Estudo de Impacte Ambiental da Pedreira Vale Água

O presente documento é a resposta ao Pedido de Elementos Adicionais (PEA), do processo AIA_2020_0030_010305, do Regime Jurídico de Avaliação de Impacte Ambiental (AIA), associado ao licenciamento do Projeto da Pedreira Vale Água, localizado nos concelhos de Águeda e Anadia.

Figura 1 - MTD da área de estudo.

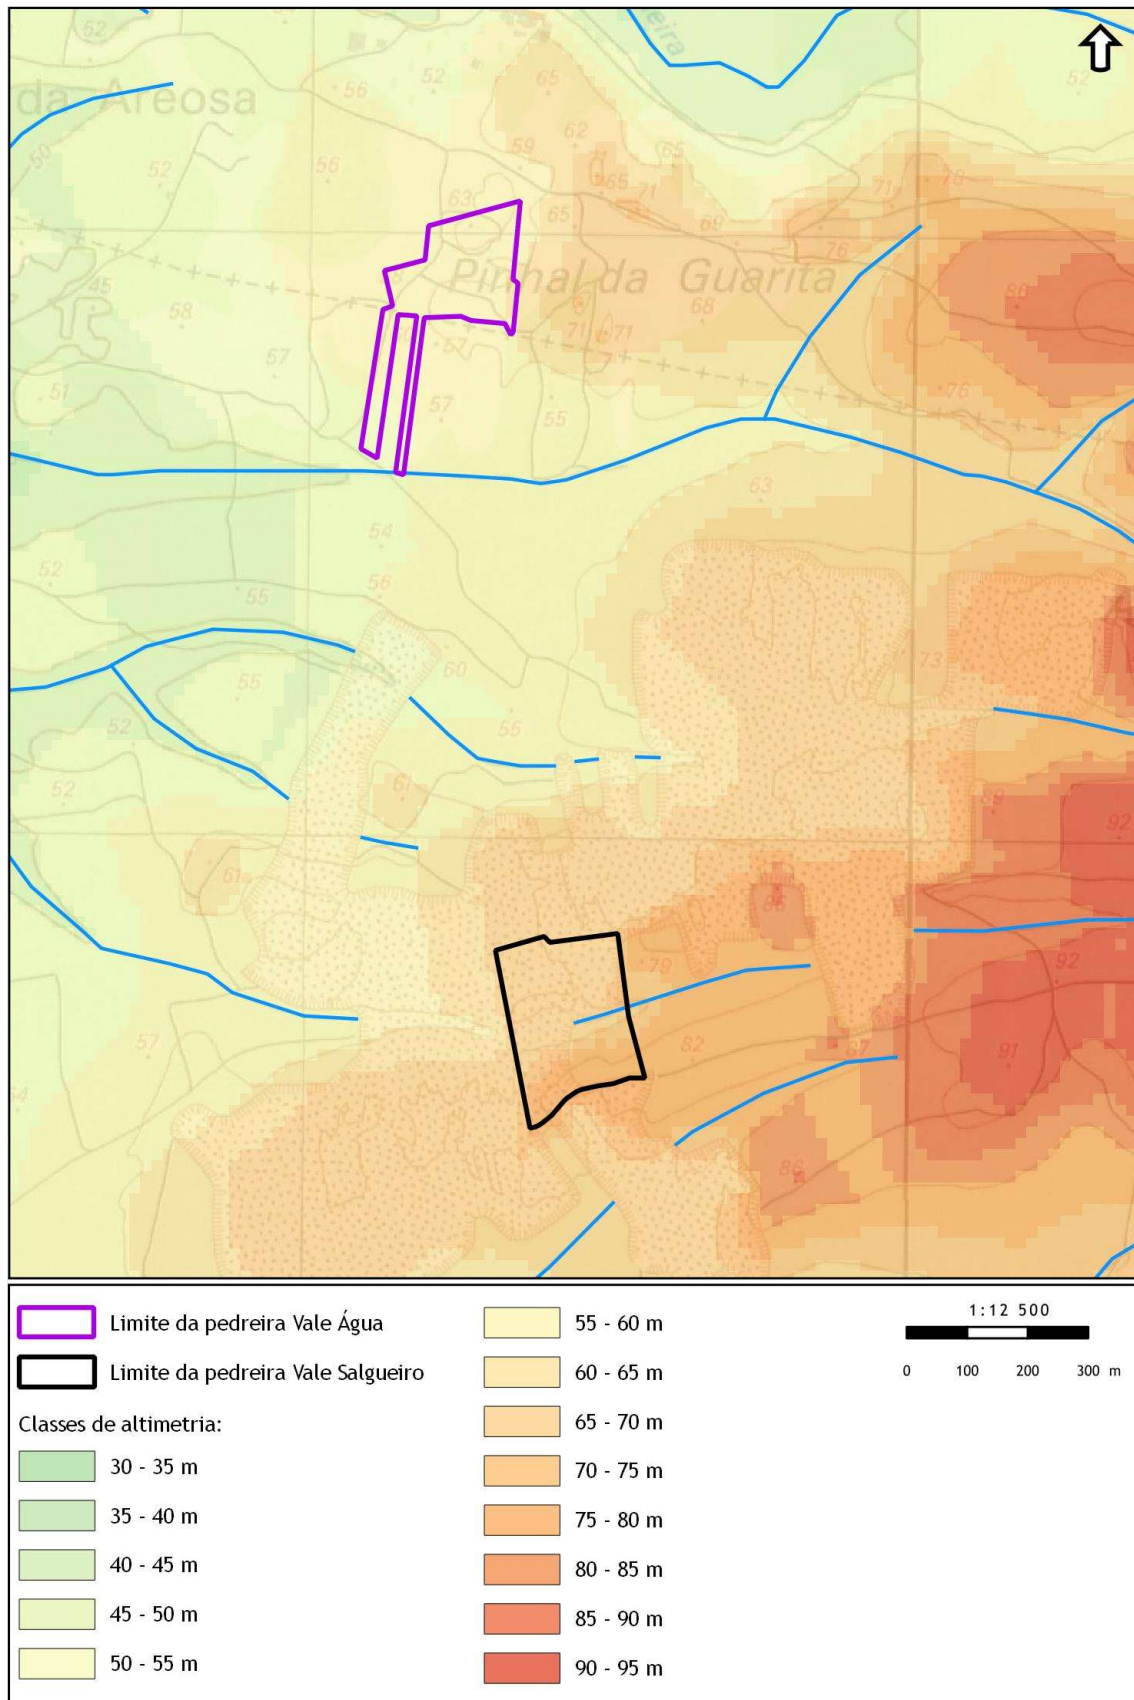
13) O RS refere que na exploração Vale Salgueiro (à distância de cerca de 700 m da Vale Água) o nível hidrostático se encontra à cota 37. Como na exploração em análise se pretende escavar (removendo a camada argilosa e arenosa) até à cota 37, solicita-se explicação para esta profundidade de escavação, tendo em atenção a necessidade de preservar a qualidade dos Recursos Hídricos.

Na área de estudo, tendo em conta o substrato existente, considera-se que o escoamento subterrâneo mais superficial ocorre em direção ao vale da linha de água principal. As explorações Vale Água e Vale Salgueiro situam-se a cotas diferentes (ver MDT na Figura 1) e em sub-bacias de drenagem distintas, pelo que não é possível inferir que a cota do nível hidrostático das duas pedreiras seja igual. Além disso, entre as duas explorações encontram-se outras áreas extrativas, o que leva a alterações locais do nível da água subterrâneo nas camadas superficiais.

De acordo com os perfis elaborados para a área do projeto, a última camada de exploração à cota 37 (ver perfis no Anexo II do RS do EIA) é uma camada de argilas, que se caracteriza pela sua impermeabilidade. Assim, com a escavação e remoção da camada argilosa impermeável, a permeabilidade do substrato será alterada, o que originará uma maior infiltração da água no subsolo, diminuindo o escoamento superficial.

Figura 3 - Concessões mineiras na envolvente da área do projeto, que representam a área de estudo para os impactes cumulativos.

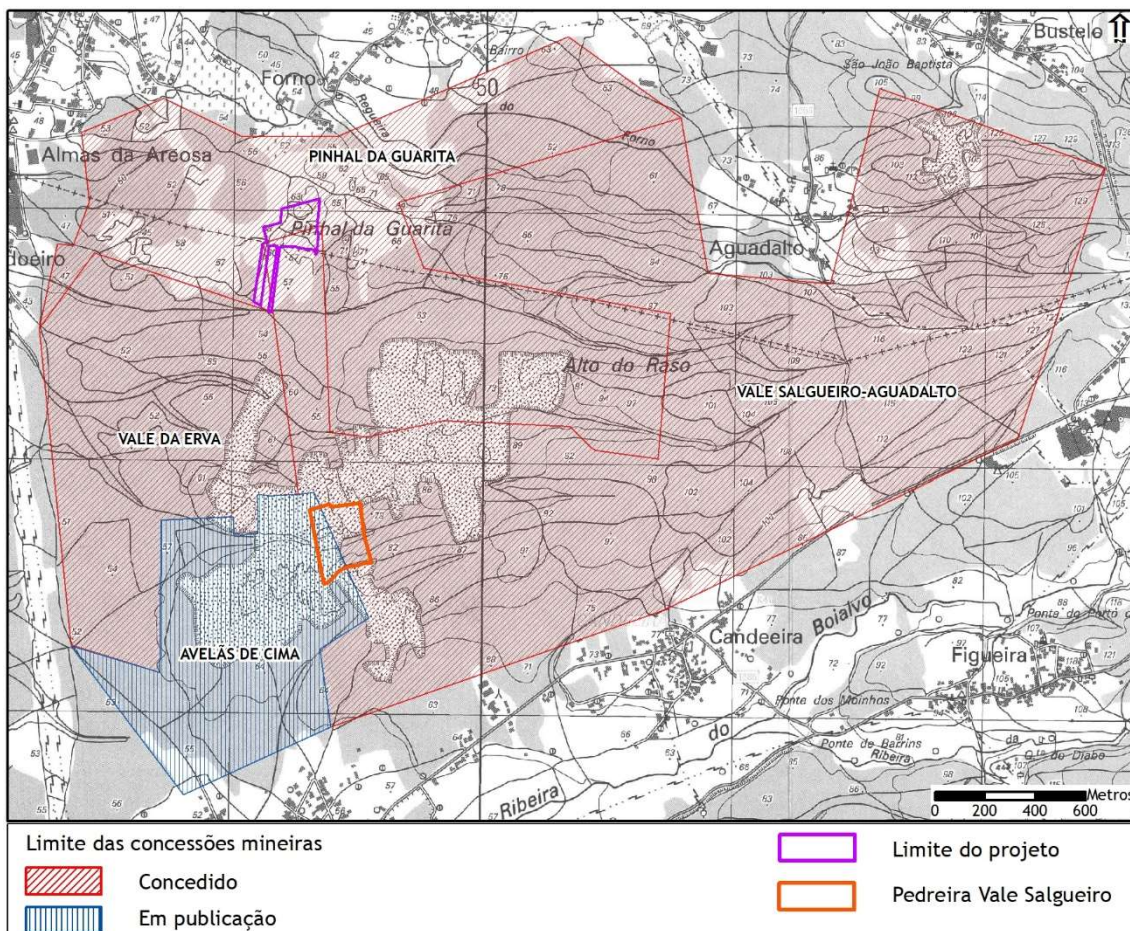
18) No que se refere a impactes cumulativos, é apresentado um capítulo específico sobre este assunto (páginas 9-1 a 9-5 do RS), mas apenas referente ao efeito cumulativo desta exploração com outra do mesmo proponente a cerca de 700 m desta, sendo referido que “a laboração simultânea das duas pedreiras é pouco provável” (página 9-1 do RS). Ora, entende-se que a deteção de impactes cumulativos deveria abranger as outras pedreiras existentes na envolvente (e até outras atividades com impactes de semelhantes naturezas), embora se reconheça alguma dificuldade de obtenção de mais informação do que aquela que foi compilada.

Ainda assim, e com vista a responder às questões levantadas no PEA no que se refere à análise de impactes cumulativos, considerou-se um cenário de expansão da indústria extrativa para a área atualmente concessionada, com uma área de 784,7 ha (Figura 3). Note-se que a existência destas concessões não inviabiliza o desenvolvimento do projeto, uma vez que foi formalizado o acordo dos concessionários sobre a exploração da área pretendida pelo proponente (ver Anexo III). Note-se ainda que nem toda a área concessionada deverá ser explorada, nem as áreas de exploração serão, à partida, exploradas em simultâneo, para além de já ocorrem áreas exploradas e, portanto, em fase de recuperação paisagística.

Partindo da possibilidade de expansão da indústria extrativa na área concessionada apresentada na Figura 3, analisam-se no Quadro 1 os impactes cumulativos do projeto em análise (4,1 ha, que representa 0,53% da área concessionada). Note-se que os limites das concessões não deverão corresponder ao limite das áreas exploradas, contudo não são conhecidos nesta fase os respetivos núcleos de exploração.

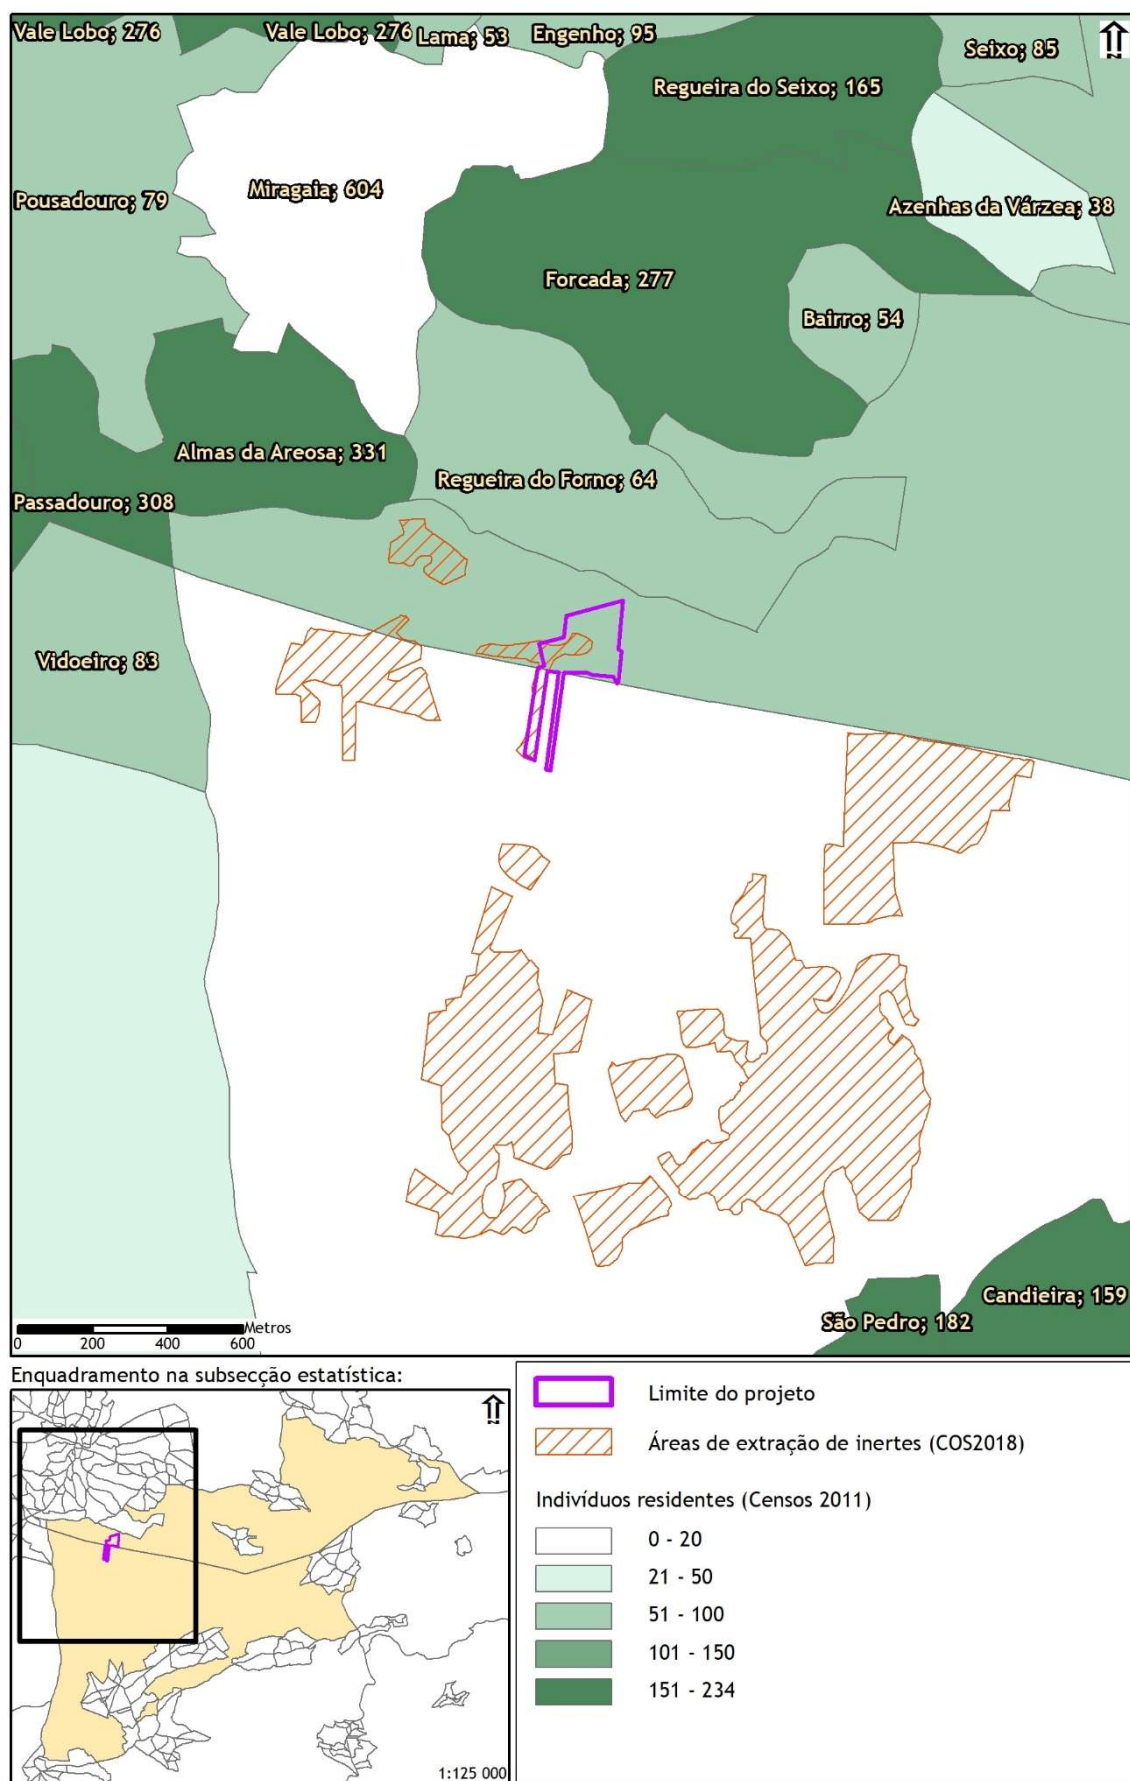
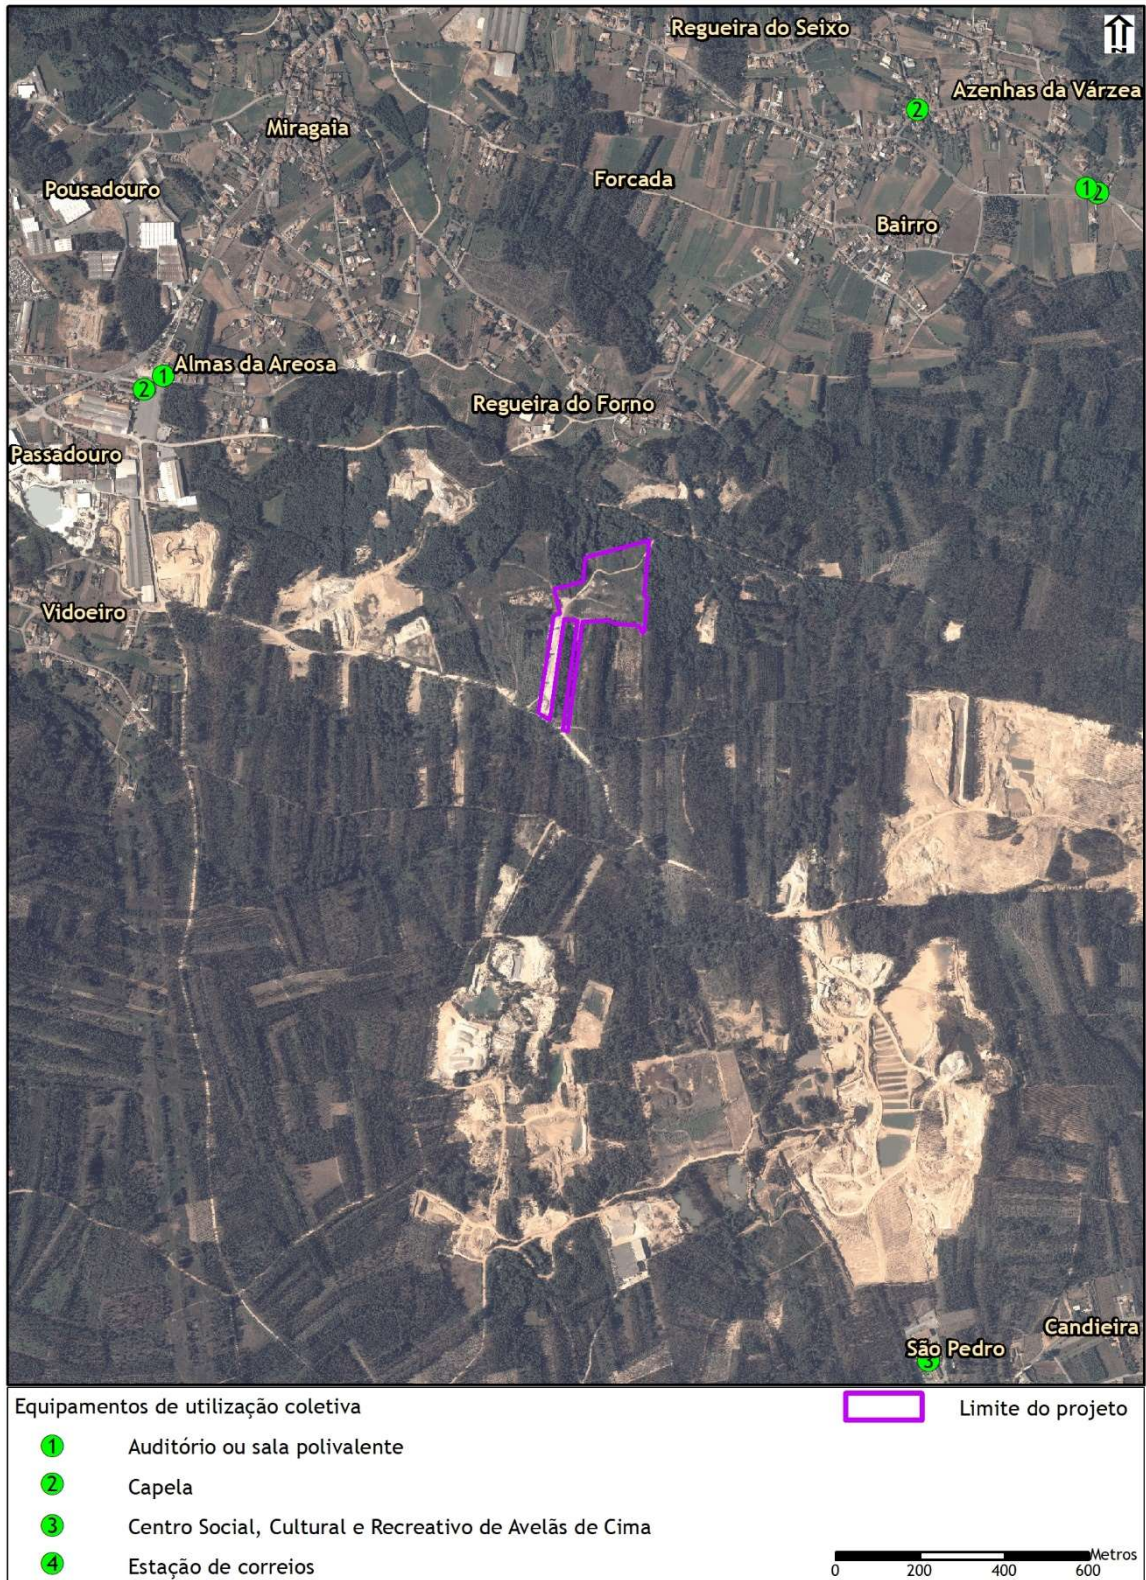
27) Ainda no que respeita ao mesmo Descritor, (Construções e núcleos populacionais), é referido que na envolvente próxima não existem edifícios de habitação, contudo verifica-se que a 333 m do projeto existe um aglomerado populacional (Regueira do Forno, Águeda) e a cerca de 1000/1200 m outros dois outros (Almas da Areosa, Águeda e Vidoeiro, Anadia), pelo que deverá ser melhor esclarecido o que se considera “envolvente próxima” e discriminado o número de habitantes dos referidos aglomerados, bem assim como a eventual existência de edifícios sensíveis tais como escolas, unidades de saúde ou estabelecimentos de assistência a idosos (centro social, etc..). Sobre esta matéria deverá ainda ser esclarecida a afirmação contraditória da página 6-8 (“...na área do projeto não existem áreas edificadas consolidadas, sendo a mais próxima a 102 m a norte”).

Na Figura 4 apresenta-se a distribuição da população residente por subsecção estatística à data do Censos de 2011. Verifica-se que o aglomerado de Regueira do Forno (concelho de Águeda) tinha 64 residentes, enquanto os aglomerados de Almas da Areosa (Águeda) e Vidoeiro (Anadia) tinham, respetivamente, 331 e 83 residentes.

Relativamente à eventual existência de edifícios sensíveis, e de acordo com as cartas dos equipamentos de utilização coletiva dos concelhos de Anadia e Águeda (atualizadas de acordo com o trabalho de campo), considere-se a Figura 5 com a localização dos equipamentos de utilização coletiva existentes na envolvente do projeto. As distâncias destes equipamentos ao projeto estão contabilizadas no Quadro 2.

Figura 6 - Acesso existente entre o projeto e a pedraira Vale Salgueiro e ligações ao IC2.

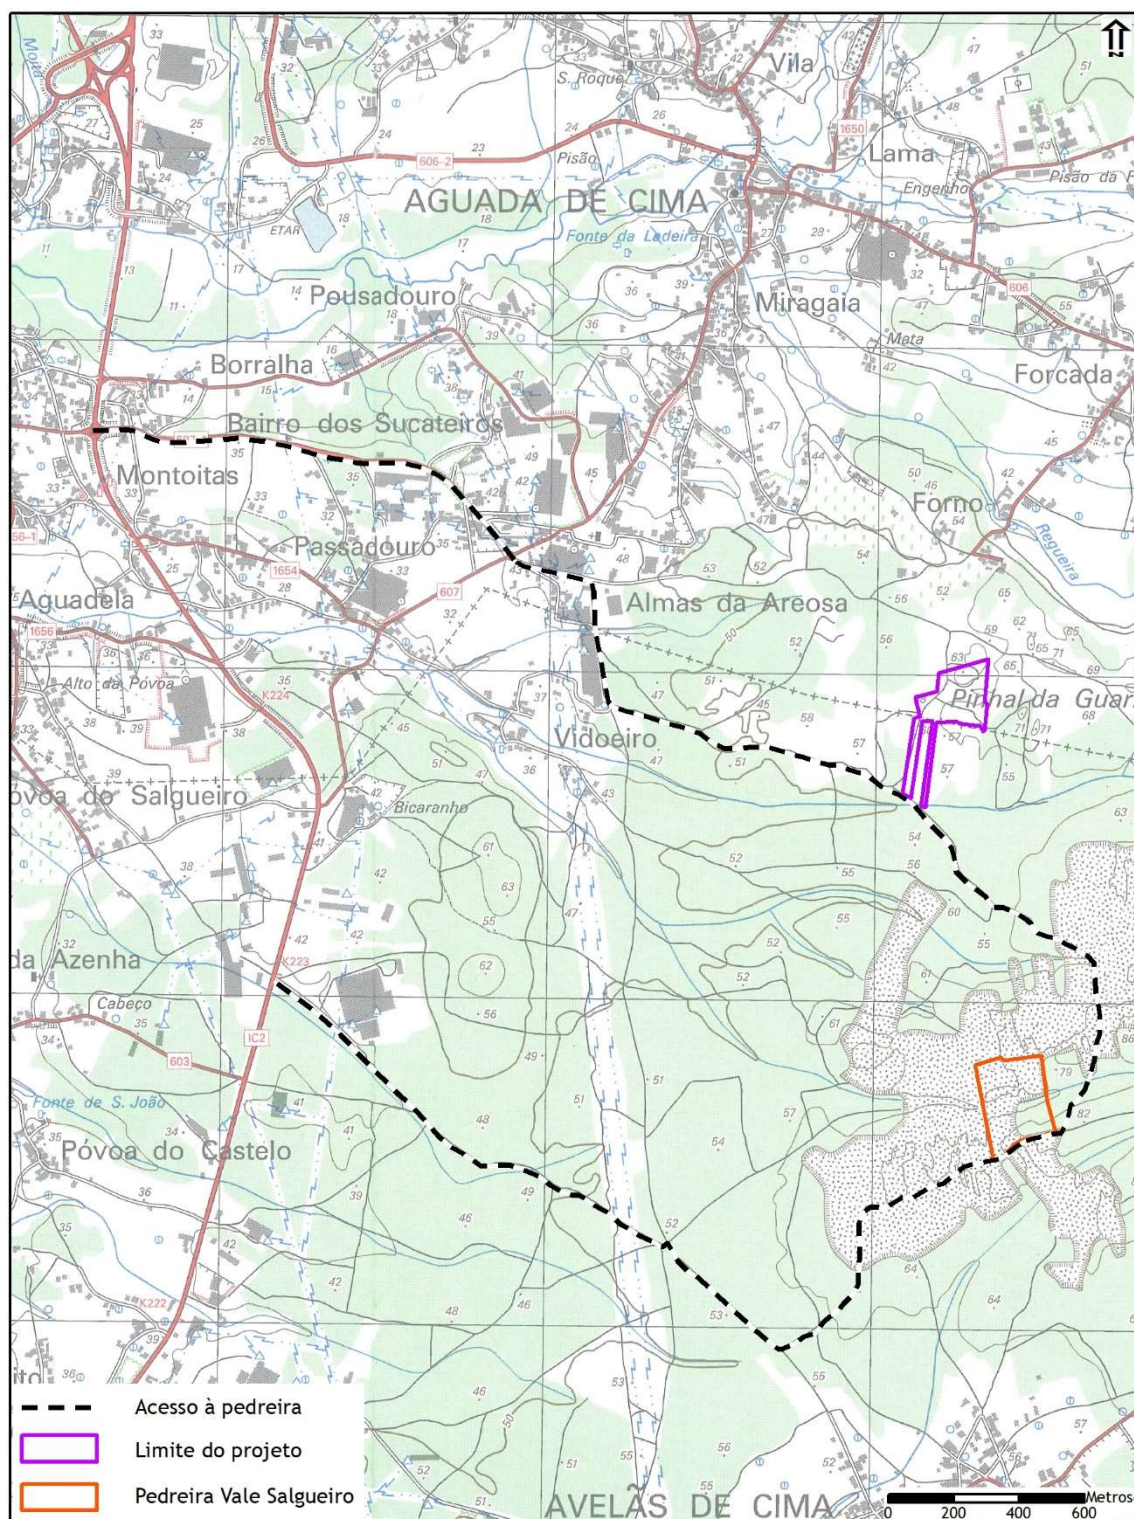
29) O projeto localiza-se num “núcleo de extração” no qual estão previstas duas pedreiras do mesmo proponente, distando ambas cerca de 700 m. Na análise dos impactes cumulativos agora apresentada no EIA, foram apenas considerados alguns dos fatores ambientais (recursos geológicos, uso do solo e paisagem) pelo que se considera pertinente uma análise conjunta de outros fatores/ descritores, nomeadamente os recursos hídricos superficiais e a análise de riscos. Adicionalmente, e dado que se prevê a circulação de pessoas e maquinaria entre os dois núcleos, deverá ser esclarecida de que forma será feita a ligação entre ambos. Acresce que na envolvente encontram-se ativas 14 pedreiras, num total de 25 localizadas em ambos os concelhos, algumas das quais confrontando com a concessão onde se localiza o presente núcleo de exploração de “Vale de Água”, pelo que seria pertinente considerar o impacte cumulativo resultante nos diversos descritores, atendendo à área total abrangida ser considerável. Na caracterização da situação de referência nada é especificado em termos de impactes, sendo apenas feita a identificação destas pedreiras.

O acesso que liga as duas pedreiras propostas pelo proponente é o apresentado na Figura 3.3 do RS, que se reproduz de seguida com a indicação das duas pedreiras (Figura 6).
